**ADENDO – PARECER ÚNICO Nº 106/2015 – Protocolo SIAM 0909508/2015**

<b>INDEXADO AO PROCESSO:</b> Licenciamento Ambiental	<b>PA COPAM:</b> 00012/1988/023/2008	<b>PU:</b> SUPRAM CM nº. 106/2015
<b>FASE DO LICENCIAMENTO:</b> LO (Certificado de LO nº. 148/2008)	<b>VALIDADE DA LICENÇA:</b> 17/12/2015	
<b>PROCESSOS VINCULADOS CONCLUÍDOS:</b>	<b>PA COPAM:</b>	<b>SITUAÇÃO:</b>
<b>EMPREENDEDOR:</b> VALLOUREC MINERAÇÃO LTDA	<b>CNPJ:</b> 22.931.380/0001-10	
<b>EMPREENHIMENTO:</b> VALLOUREC MINERAÇÃO LTDA.	<b>CNPJ:</b> 22.931.380/0001-10	
<b>MUNICÍPIO:</b> Brumadinho/MG	<b>ZONA:</b> Rural	
<b>COORDENADAS GEOGRÁFICA (SAD-69):</b> 23K Y 7772556 X 607783		
<b>LOCALIZADO EM UNIDADE DE CONSERVAÇÃO:</b> <input type="checkbox"/> INTEGRAL <input type="checkbox"/> ZONA DE AMORTECIMENTO <input checked="" type="checkbox"/> USO SUSTENTÁVEL <input type="checkbox"/> NÃO		
<b>NOME:</b> APA SUL RMBH		
<b>BACIA FEDERAL:</b> Rio São Francisco <b>DNPM:</b> 8589/1942	<b>BACIA ESTADUAL:</b> Rio Paraopeba <b>SUB-BACIA:</b>

## 1 INTRODUÇÃO

Este parecer único trata de adendo à RevLO nº 148/2008 com o objetivo de definir a área de influência e perímetro protetivo de 26 cavidades naturais subterrâneas identificadas

**Figura 1 - Estruturas instaladas no entorno de 250 metros das cavidades na Mina Pau Branco da Vallourec Mineração. Fonte: Estudos espeleológicos apresentados pelo empreendedor**

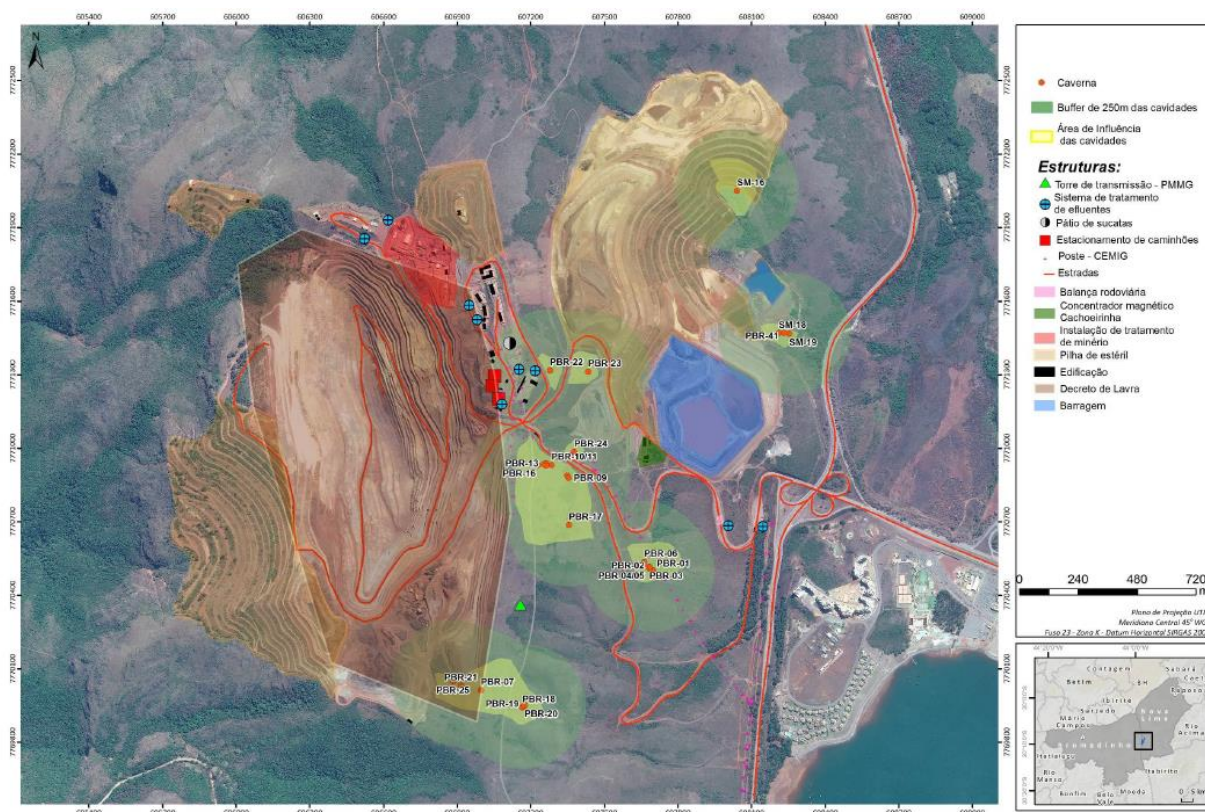
O entorno das cavidades inseridas na área da Vallourec encontra-se alterado pela presença de diversas estruturas ligadas à atividade do empreendimento (Figura 1). A instalação e operação dessas estruturas promove uma série de impactos na área de influência das cavidades, sintetizados na tabela 3.

Figura 12: Proposta de área de influência para as cavidades da Mina Pau Branco apresentada pelo empreendedor.

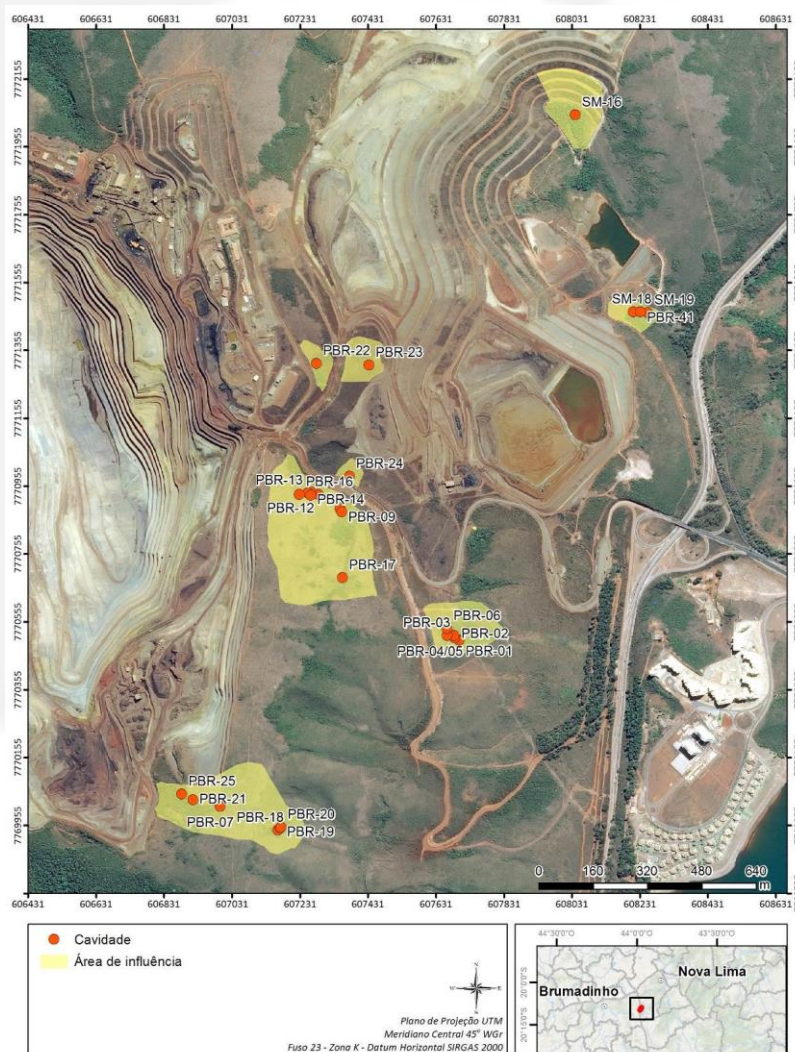
A área de influência das cavidades proposta pelo empreendedor coincide com os limites definidos para os perímetros protetivos dos oito grupos de cavidades e está representado na figura 12.

A equipe técnica da SUPRAM Central discorda da proposta da área de influência apresentada pelo empreendedor, uma vez que a mesma se limita aos parâmetros do meio físico utilizados na definição do perímetro protetivo. Além disso, o empreendedor não apresentou elementos técnicos que assegurem a manutenção do equilíbrio ecológico no ecossistema subterrâneo considerando os limites propostos.

Retornando ao conceito de área de influência estabelecido pela Resolução CONAMA nº 347/2004, o objetivo de sua definição é garantir a manutenção do equilíbrio ecológico e da integridade física do ambiente cavernícola. Para a fauna subterrânea, a manutenção do equilíbrio ecológico está diretamente associada à manutenção do fluxo gênico entre as populações e a manutenção do aporte de nutrientes para o interior das cavidades, além da manutenção da integridade física e das condições ambientais no interior das mesmas.

Dessa forma, os limites propostos pela equipe técnica da SUPRAM Central para a área de influência das cavidades foram definidos de maneira a manter a maior conectividade estrutural entre os remanescentes de vegetação nativa onde as cavidades estão inseridas, buscando-se a manutenção das populações-fonte de organismos importadores de matéria orgânica para as cavidades e, conseqüentemente, a manutenção do aporte de nutrientes para a fauna subterrânea.

Além disso, as cavidades dos grupos 6, 7 e 8 tiveram seus entornos unificados em razão da presença de organismos troglóbios nas mesmas e, portanto, da necessidade de assegurar o trânsito de indivíduos entre as cavidades, buscando-se a manutenção do fluxo gênico entre as populações. A área de influência para esse grupo de cavidades foi estabelecida procurando-se manter a conexão entre esses grupos de cavidades e a área de reserva legal do empreendimento, representada por uma área significativa de vegetação nativa remanescente.

Figura 13: Área de Influência e perímetro protetivo das cavidades da Mina Pau Branco proposta pela equipe técnica da SUPRAM CM

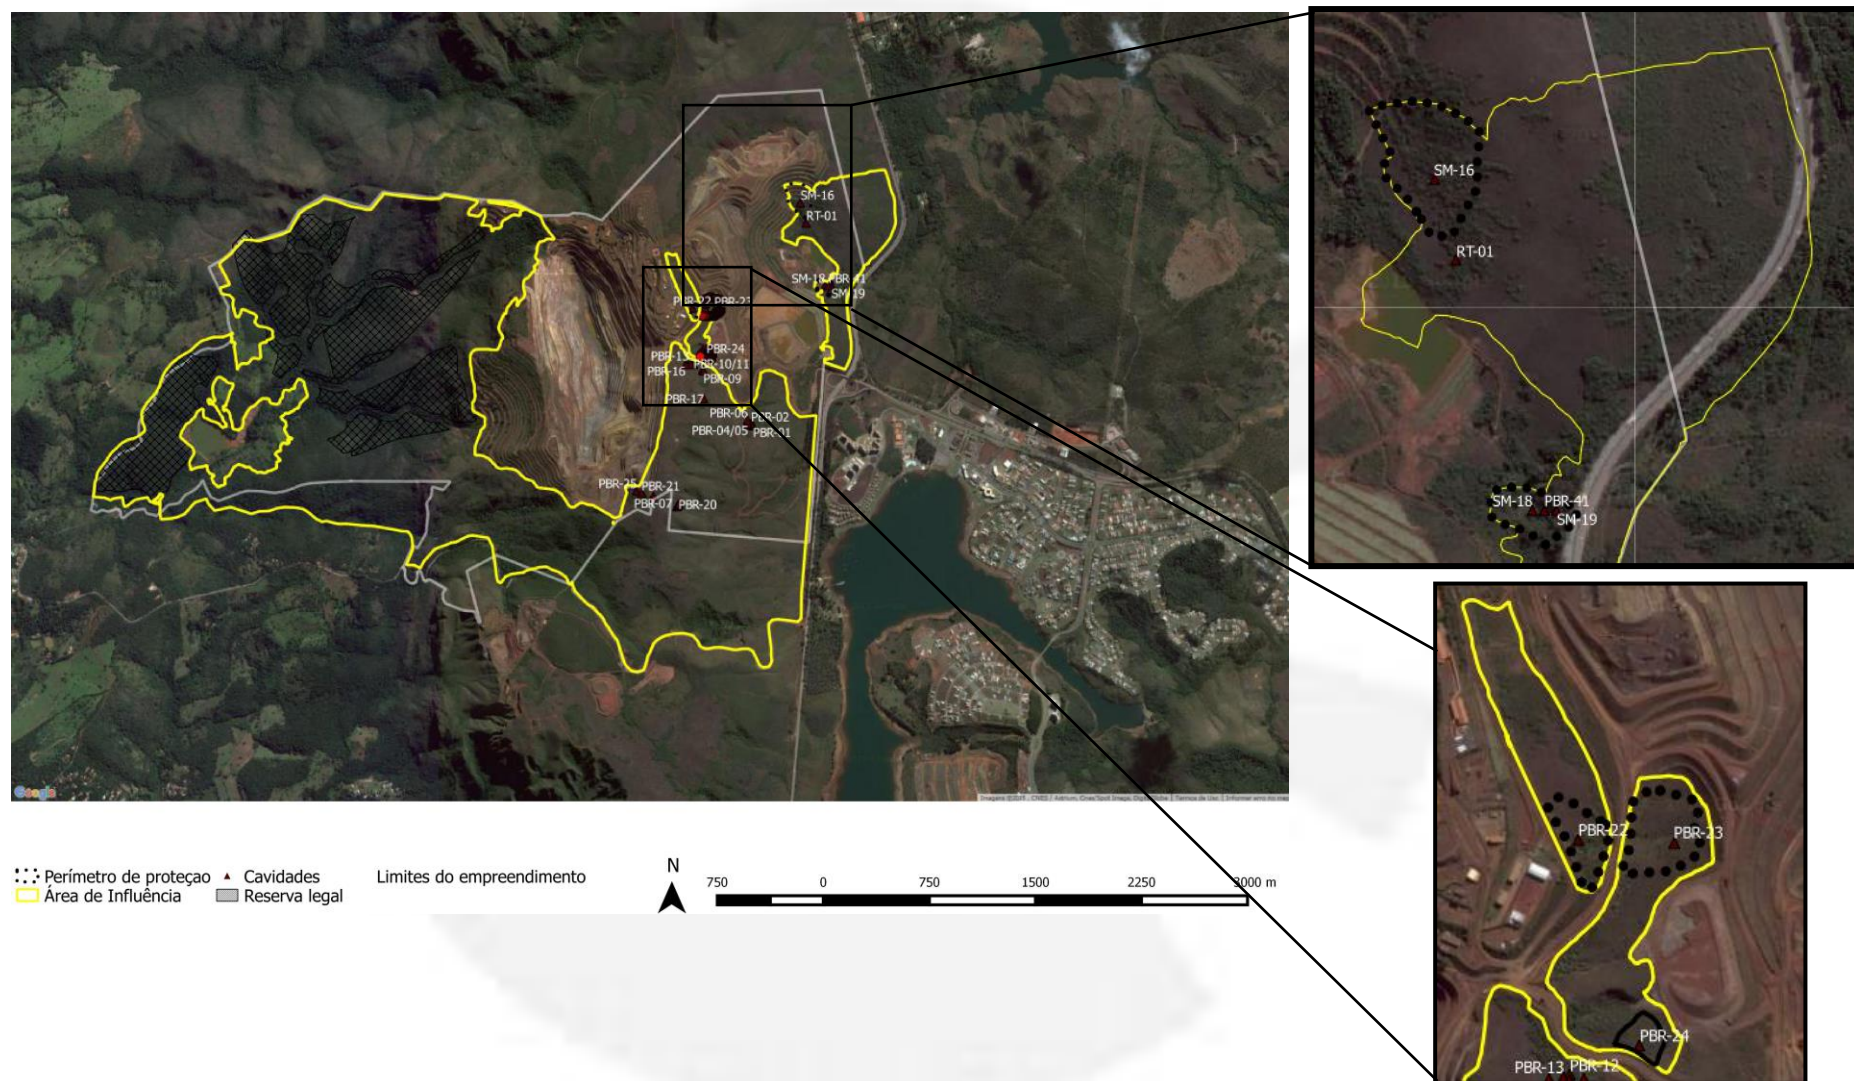
Considerando o exposto, a equipe técnica da SUPRAM Central concorda com os limites definidos para os perímetros protetivos das cavidades inseridas nos grupos 1, 2, 3, 4 e 5 e propõe como limites para a área de influência das cavidades da mina Pau Branco aqueles demonstrados na Figura 13. As coordenadas dos vértices dos limites das áreas de influências e perímetro protetivos das cavidades da Mina Pau Branco encontram-se no Anexo II.

A equipe interdisciplinar da SUPRAM Central Metropolitana propõe como limites da área de influência e perímetro protetivo das cavidades aqueles definidos na figura 13 deste Parecer único, conforme legislação vigente. A equipe também sugere a inclusão das condicionantes apresentadas no Anexo I deste parecer na Licença de Operação LO nº. 148/2008.
